DICTAMEN PERICIAL SOBRE DEFICIENCIAS EXISTENTES EN EL EDIFICIO PLURIFAMILIAR DE 12 VIVIENDAS Y APARCAMIENTOS SITUADO EN LA CALLE [REDACTED] DE [REDACTED] (BARCELONA)

Solicitante: Comunidad de Propietarios [REDACTED].

Fecha: Marzo 2026

Ref.: 01-26 [REDACTED]

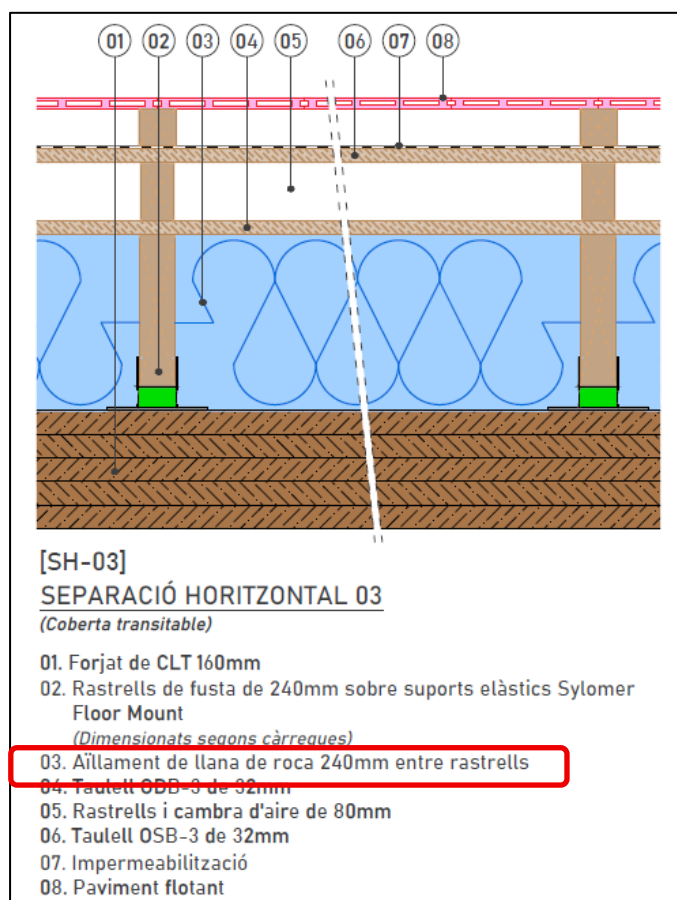
Se ha facilitado al perito una fotografía de la fase de ejecución de la cubierta del edificio y se ha comprobado que el material de aislamiento que se ha colocado no es el prescrito en el Proyecto de Ejecución. En la sección constructiva de la cubierta se detalla que la tipología del aislamiento será Lana de Roca, según se muestra en el siguiente extracto.

Sin embargo, en la fotografía facilitada al perito, se observa que el aislamiento es de EPS (Poliestireno extrusionado), según se muestra.

Levantando una pieza de pavimento flotante se comprueba que efectivamente el aislamiento térmico es diferente al previsto en el Proyecto de Ejecución.

En general, el aislamiento acústico que proporciona el EPS es muy inferior al de la Lana de Roca. A la vista de que lo ejecutado no está dando el resultado esperado y que además no se corresponde con lo previsto en el Proyecto de Ejecución, se recomienda a la Comunidad de Propietarios realizar un estudio de la acústica del edificio para comprobar el cumplimiento normativo, atendiendo a que el Código Técnico de la Edificación exige que la obra terminada cumpla con los parámetros prescritos en el Proyecto de Ejecución y normativos.

No es posible realizar ninguna propuesta de intervención al precisarse de resultados no satisfactorios que justifiquen cualquier actuación para incrementar el aislamiento acústico en las diferentes casuísticas existentes en el edificio.

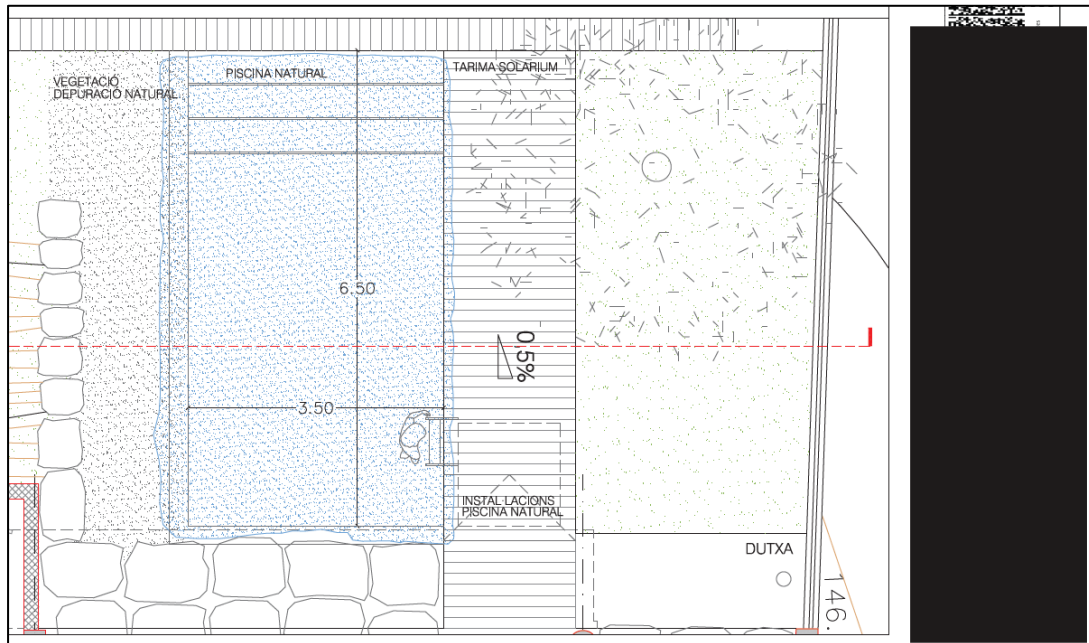
En el Proyecto de Ejecución también se preveía la piscina natural, según puede verse en el extracto del plano 47 que se muestra a continuación.

Aparte de que las características de la piscina ejecutada nada tienen que ver con las que se promocionaban y el coste de la convencional que se ha implantado es mucho menor, hay que tener en cuenta que la piscina existente comporta un consumo energético que la otra no tenía.

No es procedente la sustitución de la piscina existente, según lo expuesto en el apartado de descripción y análisis. Aparte del perjuicio producido a los compradores por haber recibido un producto que no es el que se preveía en la compraventa y con estética totalmente diferente, hay que tener en cuenta que una piscina ecológica

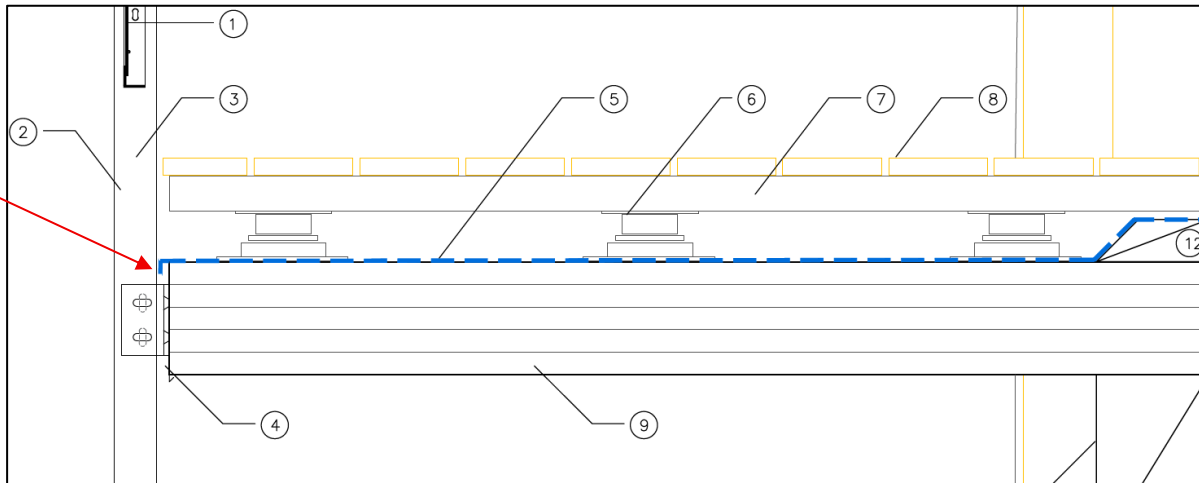
Los daños se producen en diferentes zonas de todos los balcones con tarima de madera superior.

El agua de lluvia no debería incidir en la parte inferior del balcón tanto por la afectación estética que produce como por el hecho de que se trata de un elemento de madera de tipo estructural. El panel de madera CLT que forma el voladizo (balcones), al igual que la estructura del forjado de las viviendas, no está preparado para mojarse y por tanto se degrada si le incide el agua.

La afectación por agua de lluvia se produce porque el agua de lluvia que incide en los balcones no desagua correctamente. La solución dada al remate frontal del panel no evita que se moje el canto del panel y que el agua retorne por la parte inferior, que es donde se producen las afectaciones visibles. Se muestra la solución del canto, compuesta por dos elementos metálicos y sobre estos la tarima de madera.

En el detalle de la documentación gráfica del proyecto, que se muestra a continuación, se observa como la lámina impermeable vuela por delante de la chapa de remate del canto del panel CLT y hace de goterón (marcado con flecha roja en la siguiente imagen). Lo realmente ejecutado es que existe un elemento metálico que parece pretender esa función de goterón, sin conseguirlo.

La intervención necesaria debe asegurar que el agua evacúe por encima del perfil metálico superior. Así, se propone la colocación de una banda impermeable autoadhesiva, tipo Sika MultiSeal o Flashing en la transición entre la impermeabilización del balcón y ese perfil (se ha considerado que se encuentran al mismo nivel). En la valoración no se contabilizará la retirada de la tarima de los balcones y la banda de remate de cubierta, en la fachada principal, porque ya se ha incluido en el punto 3.1.

También se deberá actuar sobre las zonas dañadas. Para que no exista una afectación estética importante en las zonas reparadas se contemplará la intervención en una franja continua próxima al extremo exterior de los balcones.

2.12.- Estanqueidad voladizo de cubierta en fachada posterior.

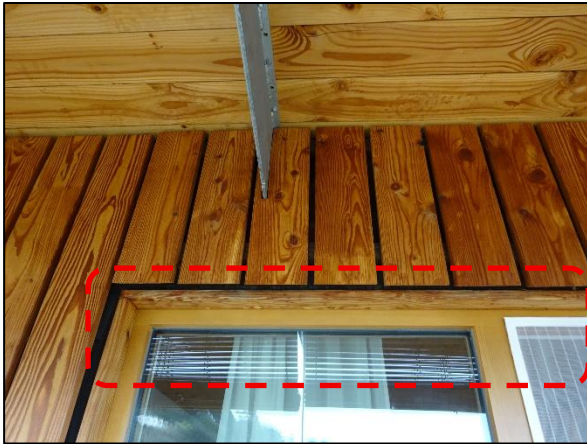
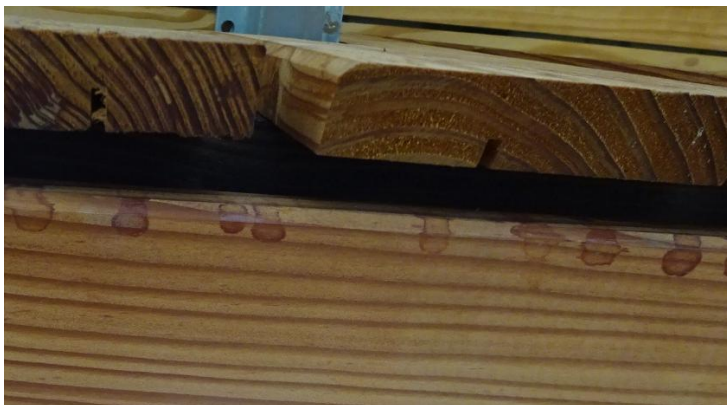
A través del voladizo de cubierta se producen filtraciones a las plantas inferiores, con afectación a la fachada de esos pisos. Se muestra la zona donde evacúa el agua después de circular por el interior de la fachada y la afectación resultante.

En las siguientes fotografías pueden verse las marcas de las gotas del agua que viene del voladizo de cubierta y daños producidos incluso al mobiliario del balcón.

El origen de las filtraciones se atribuye a una falta de sellado y formación de remate de las greclas de las chapas del voladizo. Se observan unos sellados bastos a base de espuma de poliuretano. En algunas greclas ese sellado se ha desprendido y en otras no parecen haberse sellado nunca. En las fotografías que se aportan a continuación se aprecia lo expuesto.

Se requiere la colocación de un remate de chapa con la forma de la greca que permita el sellado entre este y el panel del voladizo. Previamente se espumará el hueco, que ofrecerá una protección complementaria.

En los revestimientos de las fachadas de las viviendas se sanearán las afectaciones existentes, por industrial carpintero.
